31.01.2024
333.45-75.1/24-001
333.45-75.2/24-001 FNP

**6. Änd. des Flächennutzungsplans der Stadt Krefeld im Bereich südöstlich der Kreuzung Fegeteschstraße und Düsseldorfer Straße in Gellep-Stratum Bebauungsplan Nr. 826 – Fegeteschstraße/ Düsseldorfer Straße
Frühzeitige Beteiligung der Behörden und sonstiger Träger öffentlicher Belange gemäß § 4 Abs. 1 Baugesetzbuch (BauGB)
hier: Prüfung der Auswirkungen der Planung auf das kulturelle Erbe im Rahmen der Umweltprüfung / Belange der Bodendenkmalpflege**

Abb. 1: Luftbildaufnahme: Ralf Zantopp, 1986, Blickrichtung Osten, modifiziert

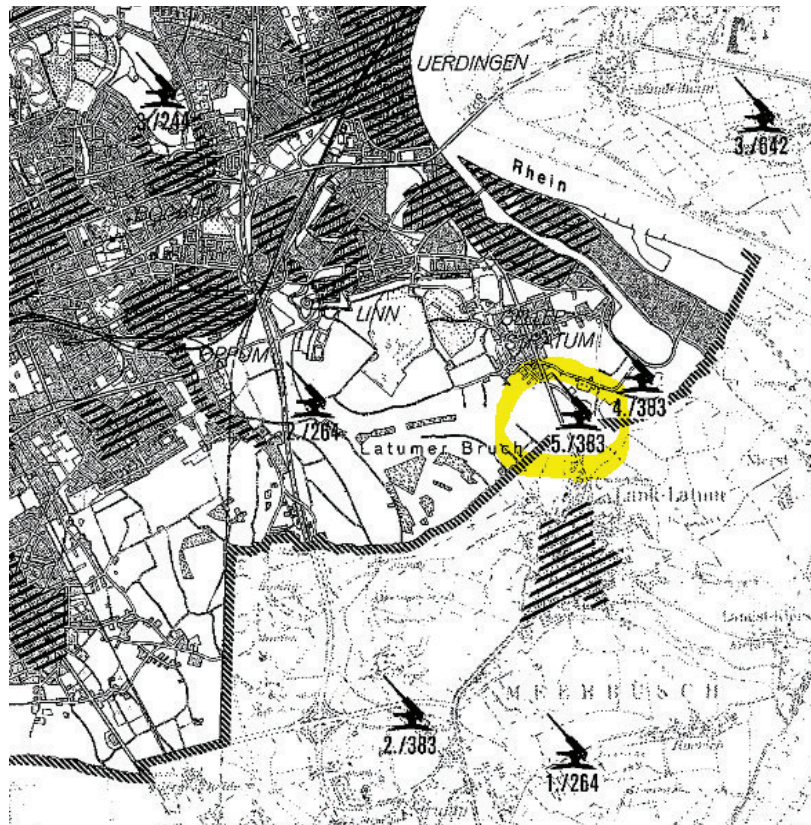
1986 wurden bei speziellen archäologischen Befliegungen Luftbilder erstellt, die in der südlichen Hälfte des Plangebietes Bewuchsmerkmale zeigten (Abb. 1, Anlage 1). In der Übersicht der Luftabwehr von Krefeld (Vogt & Brenne, Krefeld im Luftkrieg 1939-45, Seite 101) ist im Bereich der Planfläche eine schwere Flak-Batterie dargestellt. Die Bewuchsmerkmale stellen einen Minderbewuchs dar, der sich durch die im Boden vermuteten Betonfundamente der Flak-Batterie erklären lassen könnte.

Im Zusammenhang mit der Flak Batterie muss mit weiteren Überresten wie bspw. Mannschaftsunterkünften, Munitionslagern, Bunkern, Laufgräben gerechnet werden.

Solche militärischen Anlagen besitzen je nach Art und Erhaltungszustand die Qualität eines Bodendenkmals i.S.d. § 2 V DschG NRW.

Im vorliegenden Fall ist zunächst eine Ermittlung und Konkretisierung der archäologischen Situation geboten. In einem ersten Schritt ist es daher erforderlich,

- weitere Recherchen zu militärischen Anlagen im Plangebiet vorzunehmen (bspw. im Stadtarchiv oder Luftbildauswertungen 1944/45) und diese dem LVR-ABR zur Verfügung zu stellen.

Auch wenn unsererseits kein Erhaltungsvorbehalt für die Fundamente der Flak Batterie besteht, ist bei der Überplanung der Fläche eine Minimierung der Bodeneingriffe zu empfehlen. Ansonsten werden durch den Rückbau der Überreste der Flak-Batterie inklusive der massiven Betonfundamente weitere Kosten für die archäologische Dokumentation einer Fachfirma anfallen. In beiden Varianten des B-Plans sind für den Bereich der Flak Batterie Sportplatzflächen mit Kunstrasen geplant. Die Variante 1 ist zum jetzigen Zeitpunkt aufgrund der geringflächigeren Überschneidung mit der vermuteten Flak Batterie bodendenkmalpflegerisch zu priorisieren.
